PROJEKT ALBERT

INBJUDEN TÄVLING FÖR ETT NYTT
KONSTMUSEUM I RASEBORG

BEDÖMNINGSPROTOKOLL

STIFTELSEN PRO ARTIBUS

Anda

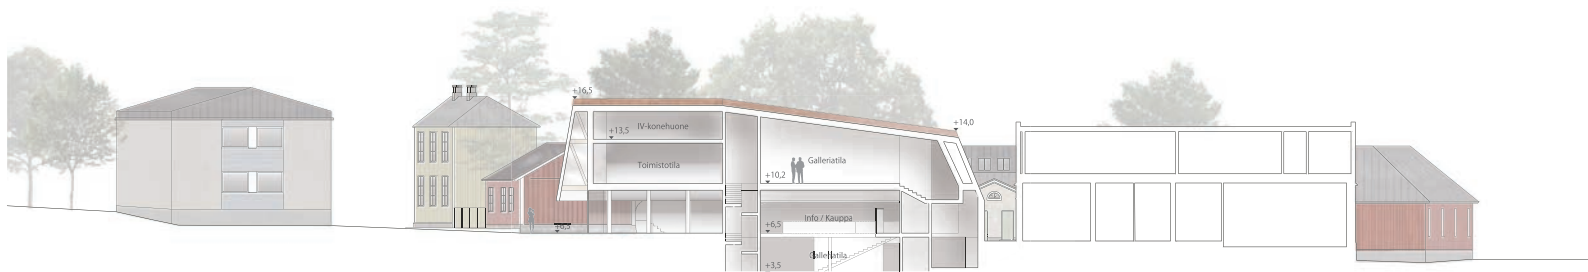
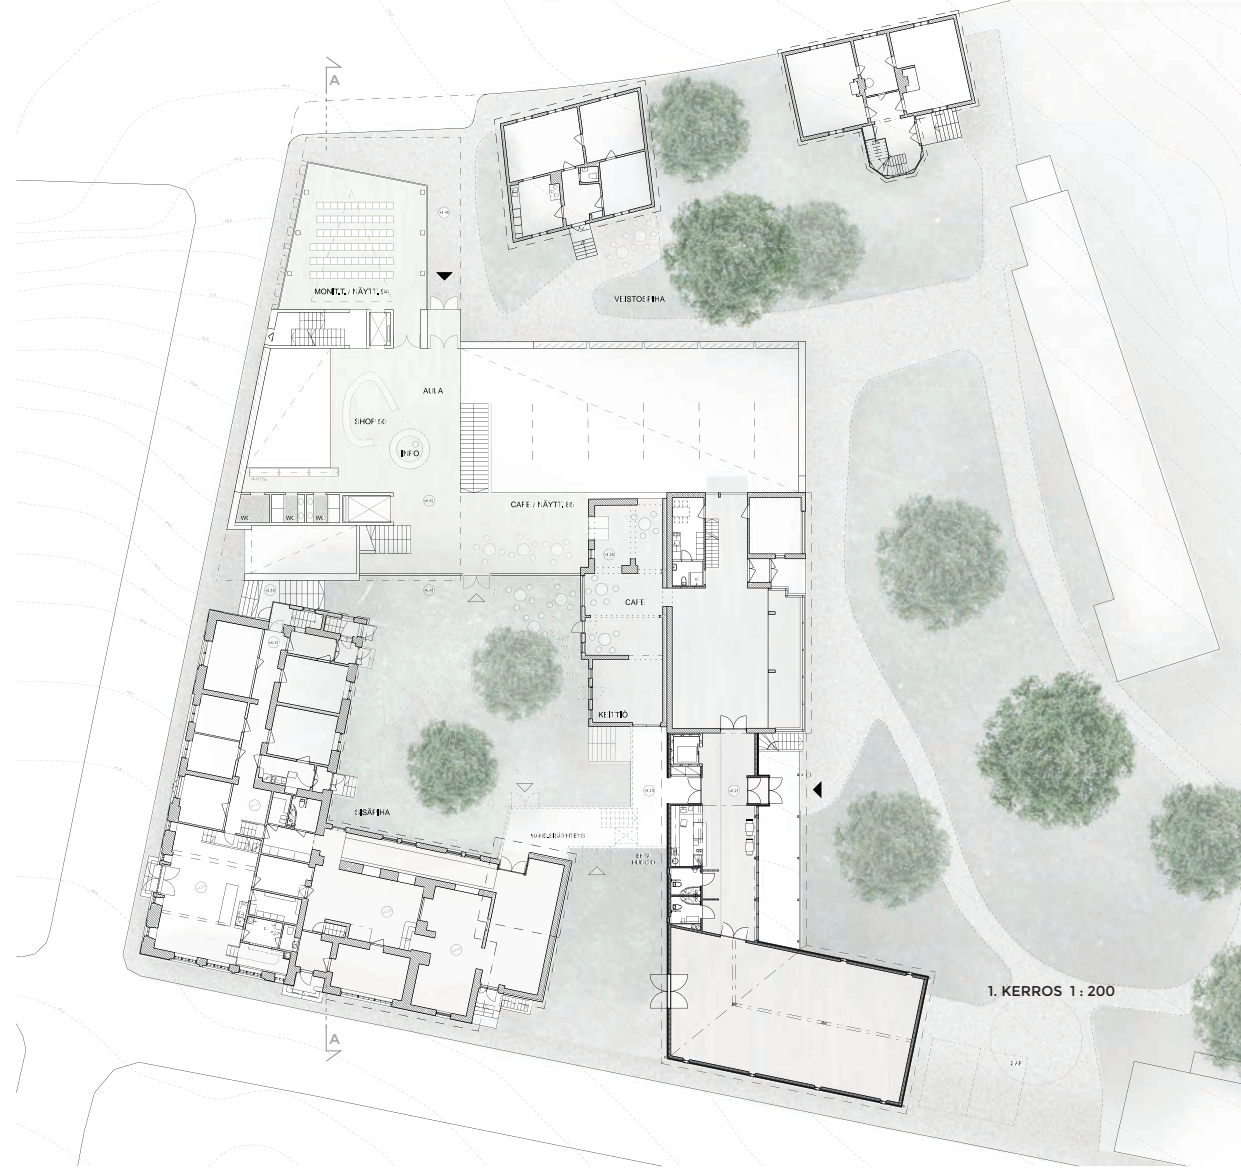
Anda är det förslag som materialmässigt är mest experimentellt och intressantast och med anspråk att i materialval följa tävlingsprogrammets önskan om hållbart byggande. *Anda* har spjälkt upp rumsprogrammet i två huskroppar och delar upp kvartersgården med en hög byggnad som lämnar Blombergiska huset i skuggan och skapar en mörk utomhuskorridor mot EKTA. Kulturkvarteret blir tudelat och tar inte de existerande byggnaderna i beaktande. Med tanke på museikvarterets skala verkar den större byggnadskroppens volym överstor. Bottenvåningens publiktrafik (biljett-butik-trappor/hiss) är oklar. Utställningarnas rörelsemönster för besökare är rätt komplicerad, men innehåller vackra rum och intressanta rumssviter.

Anda on materiaaliensa puolesta ehdotuksista kokeellisin ja kiinnostavin. Materiaalivalinnoiltaan ehdotus täyttää vaatimuksen kestävästä rakentamisesta. *Anda* on pilkkonut tilaohjelman kahdeksi talorungoksi ja jakaa korttelipihan korkealla rakennuksella, joka jättää Blombergin talon varjoon ja luo pimeän ulkoilmakäytävän EKTA-museon suuntaan. Kulttuurikortteli tulee kaksiosaiseksi eikä ota huomioon olemassa olevia rakennuksia. Museokorttelin mittakaavassa rakennusrungon volyymi vaikuttaa liian suurelta. Pohjakerroksen yleisöliikenne (lipunmyynti - raput/hissi) on epäselvä. Näyttelyvieraiden liikkumismalli on monimutkainen, mutta sisältää kauniita tiloja ja mielenkiintoisia huonesarjoja.

Kudos

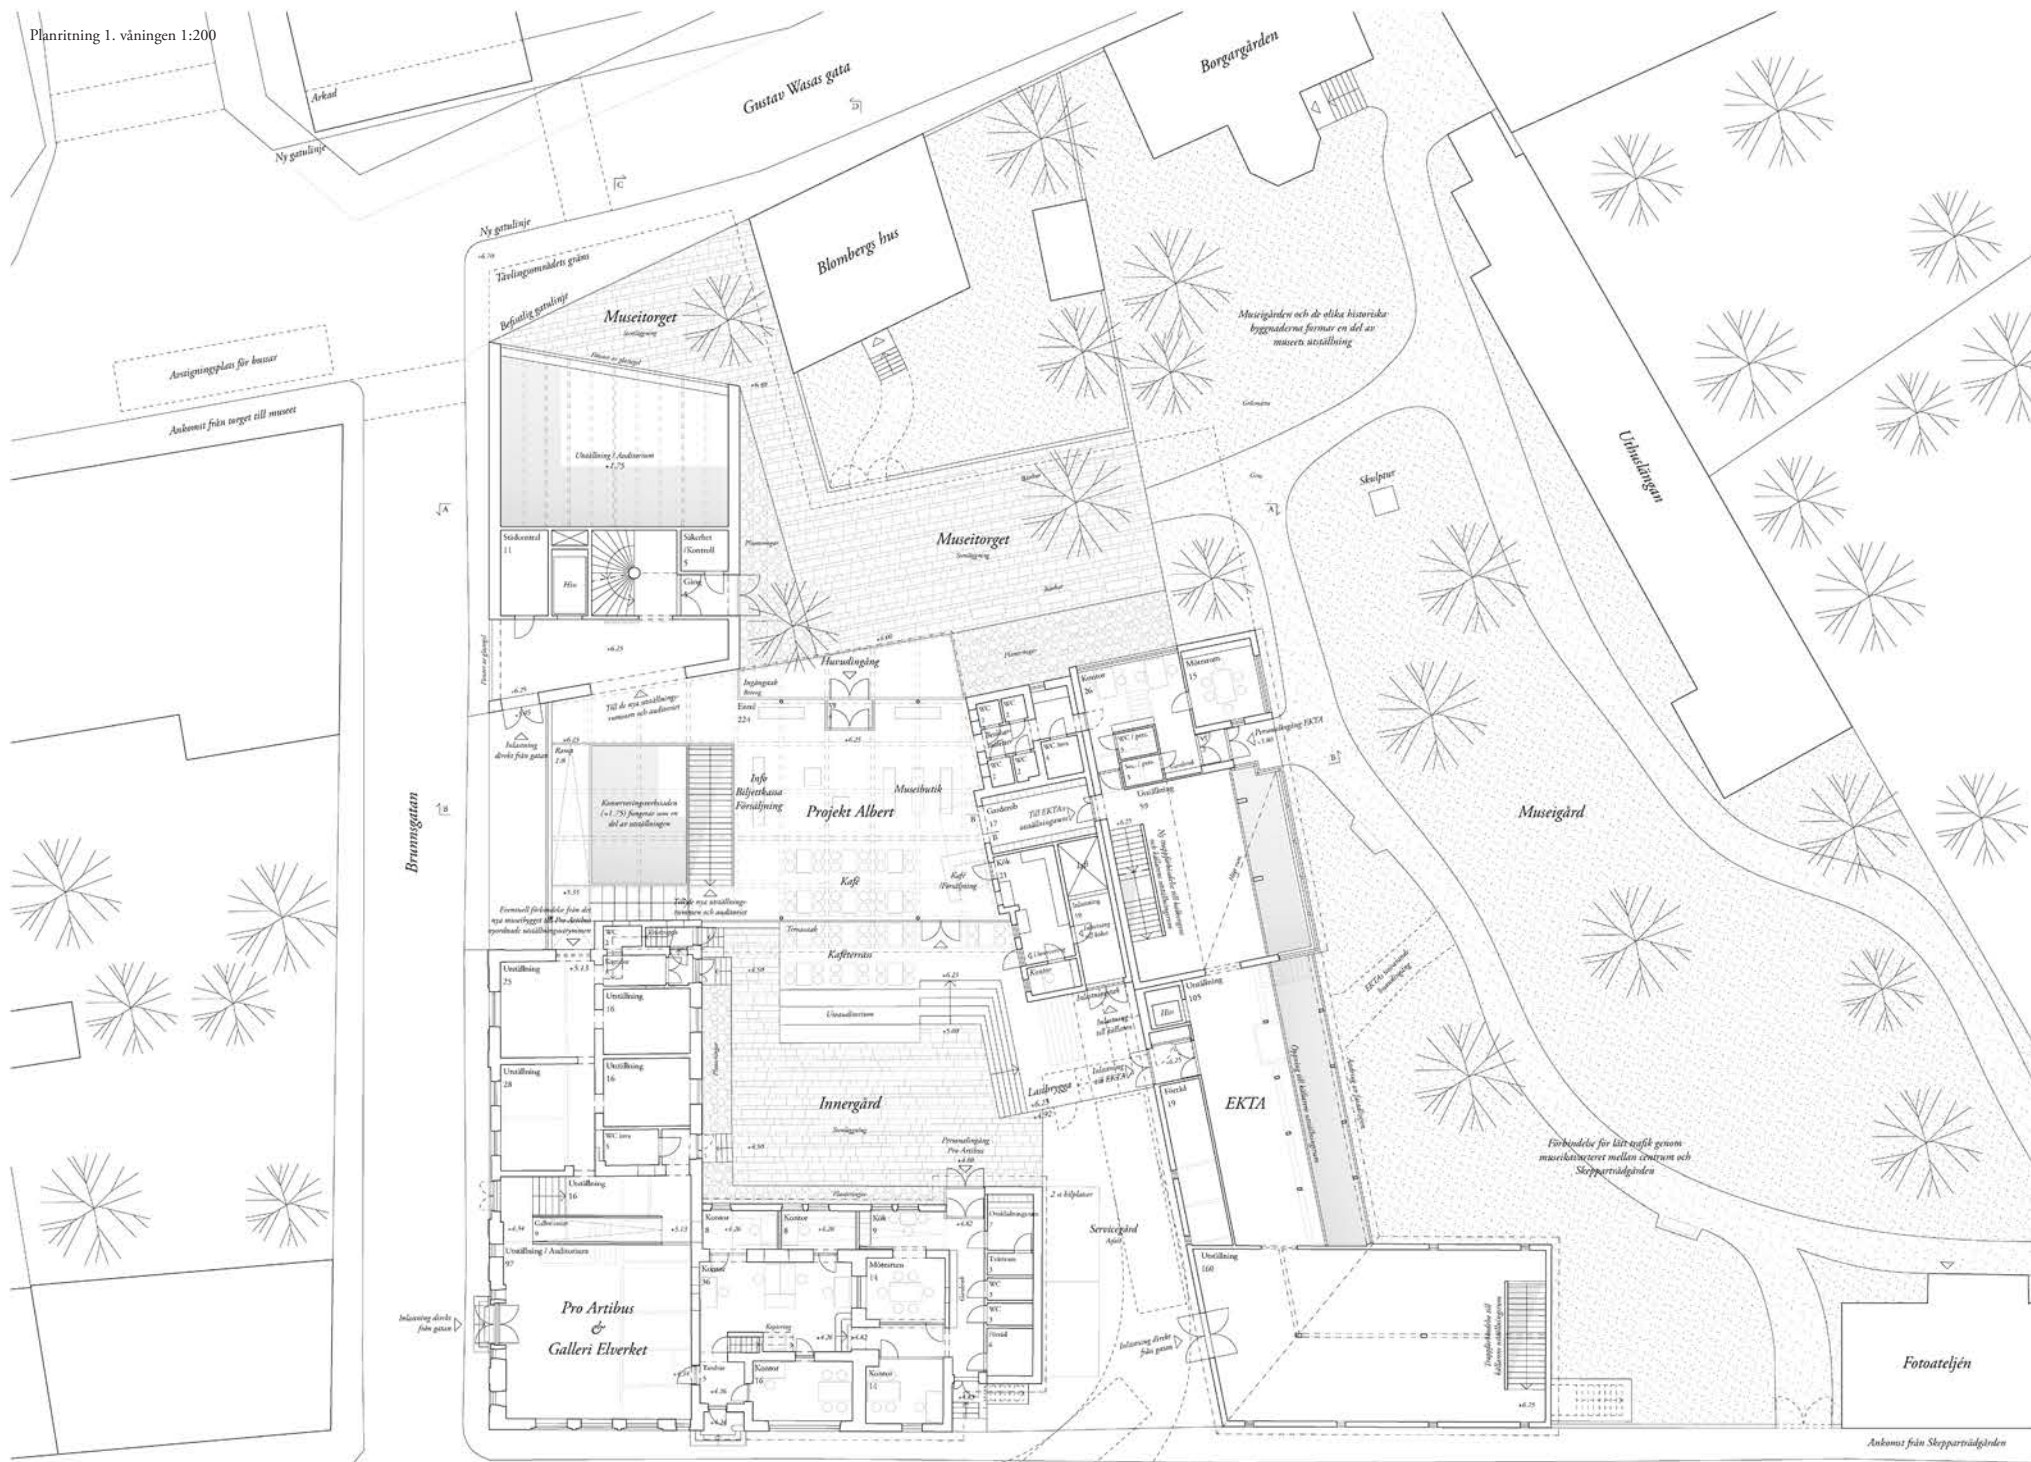
Kudos bildar ett "täcke" av tegel som omsluter en inbjudande entré-gård. Den nya byggnaden förenas effektivt till EKTA:s existerande byggnad. Trots att byggnaden delar upp gården och kulturkvarteret i två delar såg juryn fördelar i hur det ställvis låga takskägget ändå ger plats åt Blombergskas huset. Lösningen skapar en sammanhängande stor byggnadsmassa som till sin skala är främmande för kulturkvarteret. Det expressiva taket bildar ett spektakulärt landmärke i staden, men utgör inte arkitektoniskt en helt naturlig fortsättning på EKTA-byggnaden och känns i kombination med materialvalet främmande i Ekenäs-miljön. Tävlingsjuryn prisade inomhusutrymmena både för sin funktionalitet och för den rumsligt vackra och öppna ingångspassage som den skapar i byggnaden och genast ger besökaren en överblick över det största utställningsutrymmet.

Kudos muodostaa tiilestä tehdyn "peiton", joka ympäröi kutsuvaa eteispihaa. Uusi rakennus sulautuu vaikuttavasti EKTA-museon olemassa olevaan rakennukseen. Vaikka rakennus jakaa pihan ja kulttuurikorttelin kahtia, näki tuomaristo hyvinä puolina sen, miten paikoittain matalat räystäät silti antavat tilaa Blombergin talolle. Ratkaisu luo yhtenäisen suuren rakennuspaljouden, joka ei mittakaavaltaan sovi kulttuurikortteliin. Ilmeikäs katto muodostaa näyttävän maanmerkin kaupunkiin, mutta ei arkkitehtonisesti täysin muodosta luonnollista jatketta EKTA-rakennukselle, ja tuntuu materiaalivalinnaltaan vieraalta Tammissaaren ympäristössä. Kilpailutuomaristo kiitteli sisätiloja sekä käytännöllisyydestään että tilankäytöltään kauniista ja avarasta sisäänkäynnistä, joka antaa vierailijalle heti yleissilmäyksen suurimpaan näyttelytilaan.

Kronan

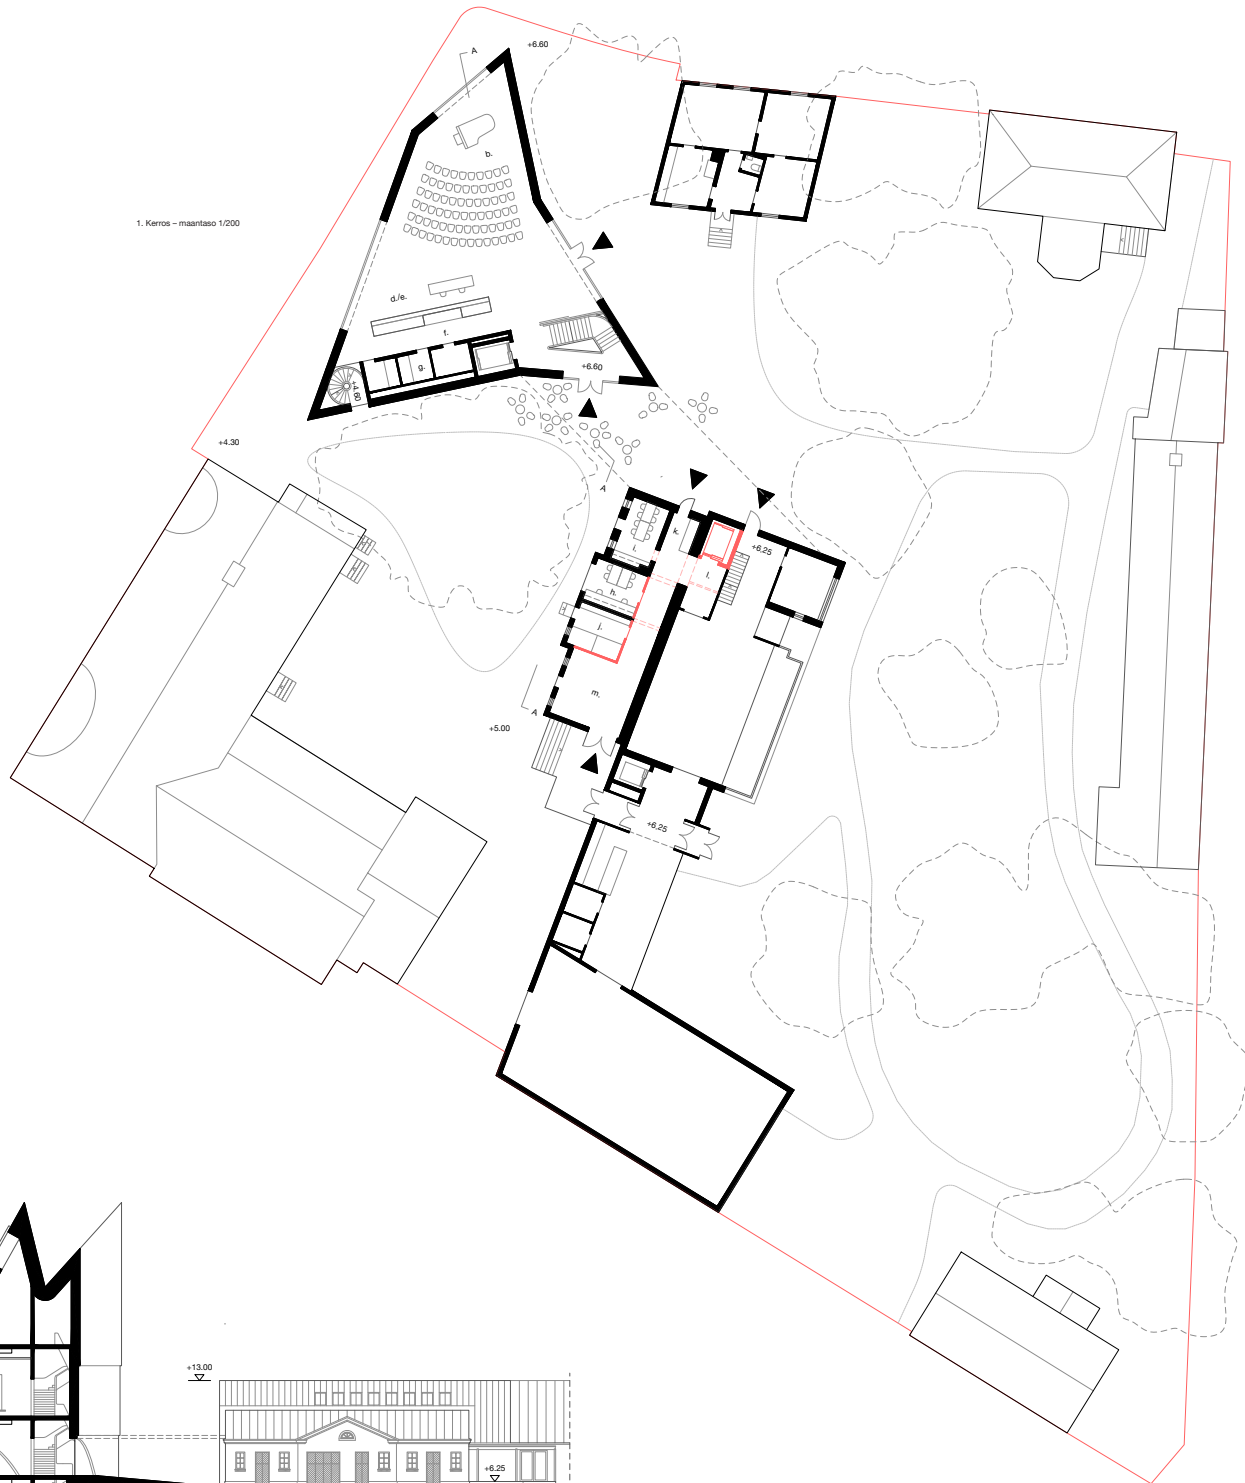
Bidraget *Kronan* har en dynamisk form och ett relativt litet fotavtryck. Den nya byggnaden lämnar de existerande byggnaderna orörda ovan jord. Byggnaden har en stark närvaro i stadsbilden och kompletterar museikvarteret bl.a. genom ett attraktivt entré-torg, som betonar det Blombergska huset samt nybyggnadens välkomnande entré i stadsbilden. Samtidigt öppnar torget en vy mot kvarterets inre. Också Elverkets gavel exponeras som en karakteristisk del av miljön. Hörnet mot gården kunde vara mera öppet med publika utrymmen i stället för serviceutrymmen. Översta våningens utställningsutrymme är skulpturalt och ger nya vyer över staden förutsatt att de utställda verken tål dagsljus. Juryn ifrågasätter fasadens färgval.

Kronan on muodoltaan dynaaminen ja sillä on suhteellisen pieni jalanjälki. Uusi rakennus jättää olemassa olevat rakennukset koskemattomiksi maan päällä. Rakennus on voimakkaasti läsnä kaupunkikuvassa ja museokorttelia täydentää mm. viehättävä eteisaukio, joka korostaa Blombergin taloa sekä uuden rakennuksen kutsuvaa sisäänkäyntiä kaupunkikuvassa. Samalla aukio avaa näköalan korttelin sisäpuolelle. Myös Elverketin päätyseinä tulee esiin ympäristön luonteenomaisena osana. Pihan puoleinen kulma olisi voinut olla avoimempi yleisötiloille huoltotilojen sijaan. Ylimmän kerroksen näyttelytila on veistoksellinen ja antaa uusia näköaloja kaupungin yli edellyttäen, että esillä olevat teokset kestävät päivänvaloa. Tuomaristo kyseenalaistaa julkisivun värivalinnan.

- Möjligheten att flytta service-enheten till en källarvåning längs Brunngatan och ersätta den med en del av de utställningsutrymmen, som nu är placerade i förslagets källare.
- Studera andra färgval för fasaden i samråd med staden och museet.
- Fästa speciell uppmärksamhet vid enkla lösningar för dagsljusets reglering.

- Mahdollisuutta siirtää huoltokokonaisuus Kaivokadun suuntaiseen kellarikerrokseen ja korvata se osalla näyttelytilaa, joka ehdotuksessa on nyt sijoitettu kellariin.
- Tutkia yhteistyössä kaupungin ja museon kanssa muita väriavintoja julkisivua varten
- Kiinnittää erityistä huomiota yksinkertaisiin ratkaisuihin päivänvalon säätelyssä.

Pablo

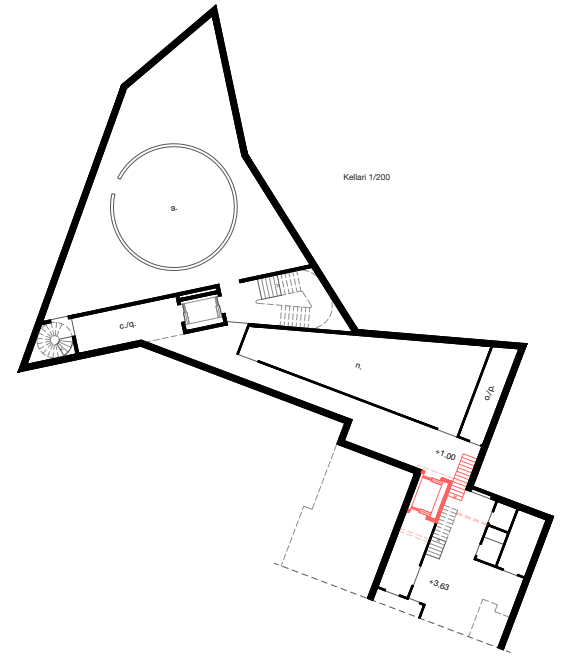
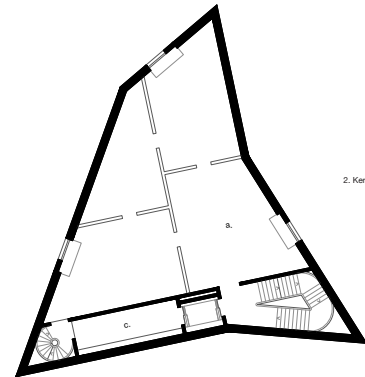
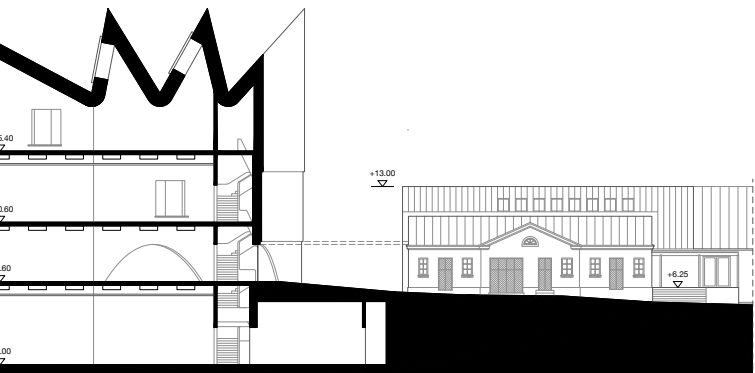
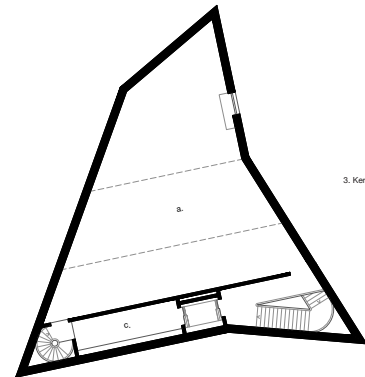
Förslagets fotavtryck är relativt litet och lämnar de existerande byggnaderna och innergården fri. Det bildas en intressant dynamik mellan huskropparna på gården. Den höga, slutna kroppen i murat tegel gör ett monumentalt intryck som verkar främmande i sin omgivning även om murytorna i sig själv bär på ett fint arkitektoniskt uttryck och den sågtandade takformen har pregnans. Taklyktorna kan dock medföra tekniska problem. De inre utrymmena verkar inte ha samma rumsliga expressivitet som huskroppen utifrån ger sken av. De olika utställningsutrymmenas karaktärer påminner mycket om varandra och som nästan identiska till formen saknar lösningen önskvärd flexibilitet. Den översta våningen verkar ganska låg i relation till den aktiva takformen.

Ehdotuksen jalanjälki on suhteellisen pieni ja jättää olemassa olevat rakennukset ja sisäpihan vapaaksi. Pihalla olevien rakennusrunkojen välille muodostuu kiinnostava dynamiikka. Korkeat suljetut tiilestä muuratut rungot luovat monumentaalisen vaikutelman, joka vaikuttaa vieraalta ympäristössään huolimatta siitä, että muuripinnoilla itsessään on hieno arkkitehtoninen ilme ja sahalaitainen kattomuoto on ilmeikäs. Kattolyhdyt saattavat kuitenkin aiheuttaa teknisiä ongelmia. Sisätilojen tilaratkaisuissa ei vaikuta olevan samaa ilmeikkyyttä kuin ulkoinen talorunko antaa odottaa. Kun eri näyttelytilat muistuttavat luonteiltaan paljon toisiaan ja ovat lähes identtisiä muodoltaan puuttuu ratkaisusta toivottua joustavuutta. Ylin kerros vaikuttaa melko matalalta suhteessa kattomuodon dynaamisuuteen.
